Fråsegn knytt til småkraftpakken for Rauma / Nesset.

Vi viser til dei 12 (11) søknadene om småkraftverk med tilhøyrande koplingsanlegg og kraftliner i Nesset/Rauma med høyringsfrist 20.03.2015. 9 (8) av desse søknadene ligg i Rauma kommune og 3 ligg i Nesset kommune.

Kart over det viktigaste rutenettet til Molde og Romsdal Turistforening (<http://www.mrtur.no>)

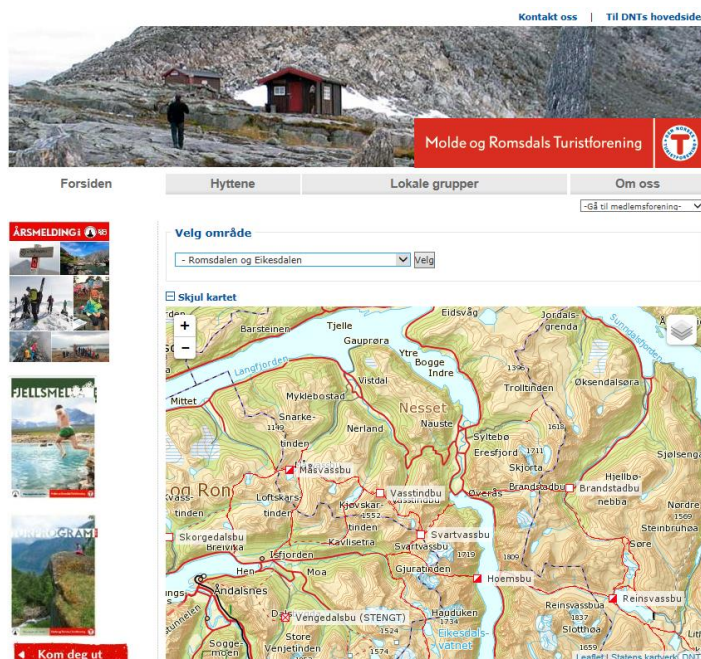
Det blir sagt i søknaden at; «det er en sti et lite stykke frå Rabbelva, men på grunn av det bratte terrenget er ikke elva særlig synlig fra stien». Ja, dette er vel å nedskrive verdien av Molde og Romsdal Turistforening (MRT) sitt rutenett nett her ved elva og elva som viktig naturelement i friluftslivet ! MRT har sitt viktigaste rutenett nett her ved Rabbelva frå Rabben i Grøvdalen opp langs Rabbelva opp til Hoemskaret og ned til Hoemsbu over Eikesdalsvatnet og opp til Reinsvassbu og så inn i Sunndalsfjella/Dovrefjell, alternativt meir nord på Romsdalshalvøya om Svartvassbu, Vassindbu, Måsvassbu og Skorgedalsbu (sjå <http://www.mrtur.no/>).

Rabbelva, med nedstigning frå Svartvassbu, og Loftdalselva står heilt sentralt i det som fleire meiner er ein av landets finaste turar. Med start frå Måsvassbu, over Vasstindbu, Svartvassbu, ned til Stølen, og opp til Fallebu og innover mot Mardalsbotn og Mardalsfossen. Me finn at turområdet her er viktig i dag og har også eit potensiale til at den kan utvikle seg til å bli meir brukt i framtida. savner en bedre beskrivelse i uttalelsen om hvor viktig denne stien og området er/kan bli. MRT kan godt tenkje seg at dei som forening samlar kreftene og markedsfører stien Skorgedalsbu - Måsvassbu - Vasstindbu - Svartvassbu (og ned langs Rabbelva), og vidare til Isfjorden, opp Loftdalselva, eller over til Hoemsbu på både eit nasjonalt og internasjonalt nivå. Kva andre områder har så god nærheit til både fjordlandskapet og sjøen, og det alpine landskapet med Gjuratinden, Vasstindane, Kyrkjetaket, Klauva m.fleir ruvande over stien? Samtidig som hyttetilgongen er god? Me trur at en slik oppbygging av turtilbodet, og ein felles marknadsføringsfront vil gi vesentleg betre inntekter og livsgrunnlag for levande bygder, enn at noen enkeltpersoner beriker seg på utbygging av fossane våre.

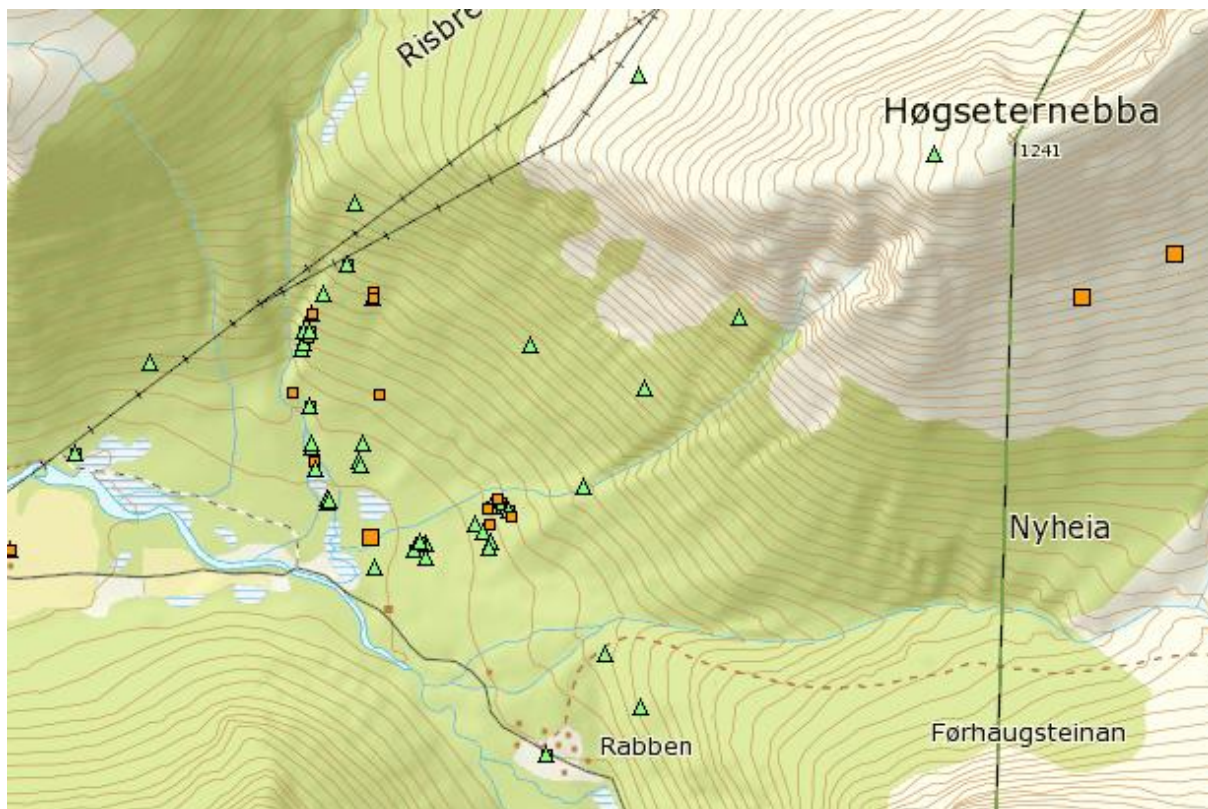
Vi har gått lia der røyr og veg er planlagt ved Rabbelva. Her er det meir alm enn det står om i søknaden. Denne alma har også følgjeartar, som narrepiggsopp. Kartleggingsrapporten for Rabbelva er rett og slett mangelfull. Veg vil bli eit svært kraftig inngrep i denne lia som stadvis er så bratt at ein må halde seg fast, og ein vil ha inngrepet midt i fleisen når ein kjem stien sørafrå.

Ut frå samla belastning, landskapsomsyn, biologisk mangfald, konflikt med turbruk og inngrep i uberørt natur rår vi til at Rabbelva kraftverk ikkje får konsesjon.
